סקירת בקשת היתר 2026/0439.00 — הפלמ״ח 41

קטמון הישנה, ירושלים · טיוטת עבודה 26.10.2026

סיכום AI לעיון גינות העיר, מבוסס על מסמכי הבקשה מהארכיב האופטי. אינו חוות דעת מקצועית או משפטית ואינו הגשת התנגדות.

טופס 22 — חישוב השטחים המרכזי

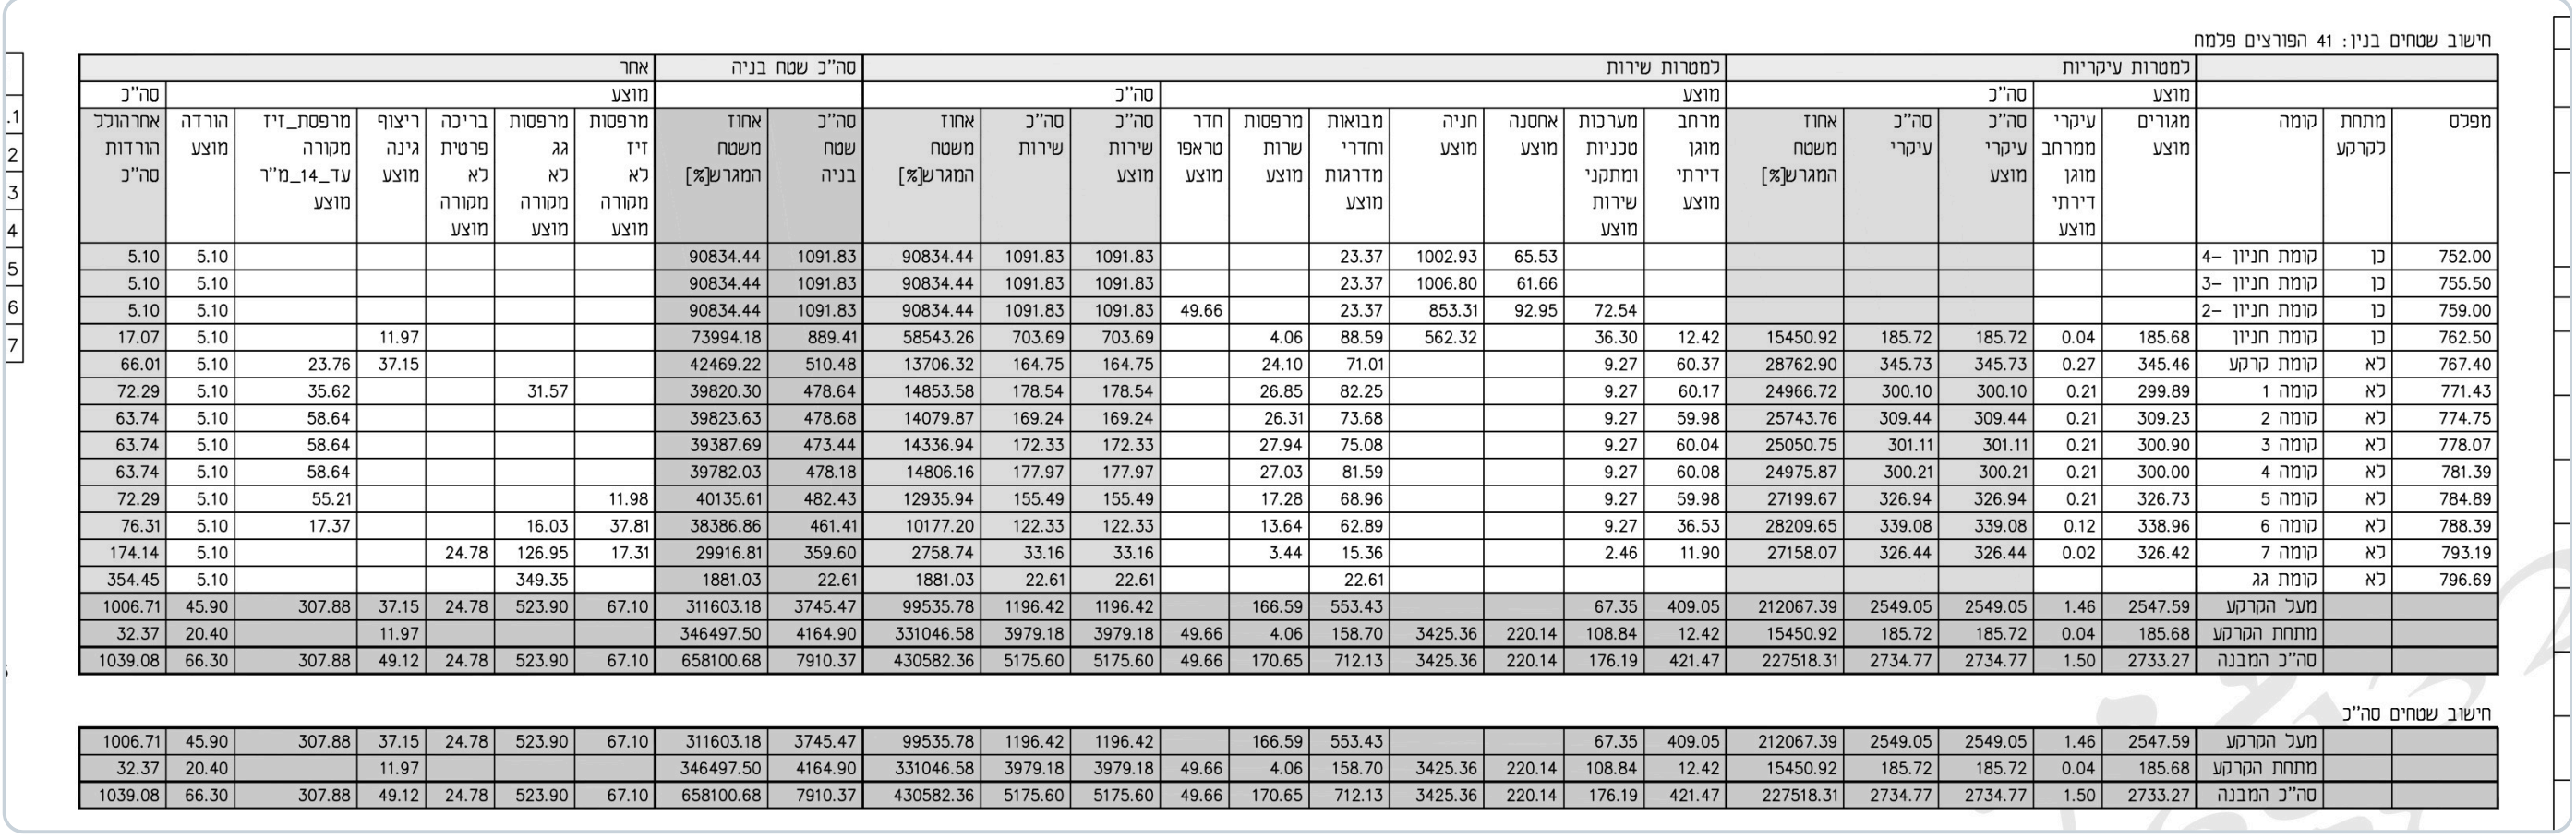
2. שטחי שירות: שני מסמכי מקור, מספרים שונים — טופס 22 (הרמוניקה, 8.2.26): עיקרי 2,734.77 / שירות 5,175.60 / סה"כ 7,910.37 מ"ר; זיהוי תכנית (15.02.26): "עיקרי מבוקש 2545.46", "שירות מבוקשים 5470.48". מחלקת התכנון עצמה כותבת שחלק מהשטחים שסווגו כשירות הם "שטחים עיקריים לכל דבר" ודורשת תיקון בכל מסמכי הבקשה. בשני המסמכים השירות כפול בקירוב מהעיקרי — אך לפי טופס 22 רובו מתחת לקרקע (3,979.18 מ"ר, מהם 3,425.36 חניה); מעל הקרקע השירות 1,196.42 מ"ר מול 2,549.05 עיקרי (כ-47%). כלומר הפער נובע בעיקר מהחניון.

הטבלה המרכזית בבקשה: מעל הקרקע 3,745.47 מ"ר, מתחת לקרקע 4,164.90 מ"ר, סה"כ 7,910.37 מ"ר. שים לב: זיהוי התכנית מציג מספרים אחרים — ראו נקודה 2.
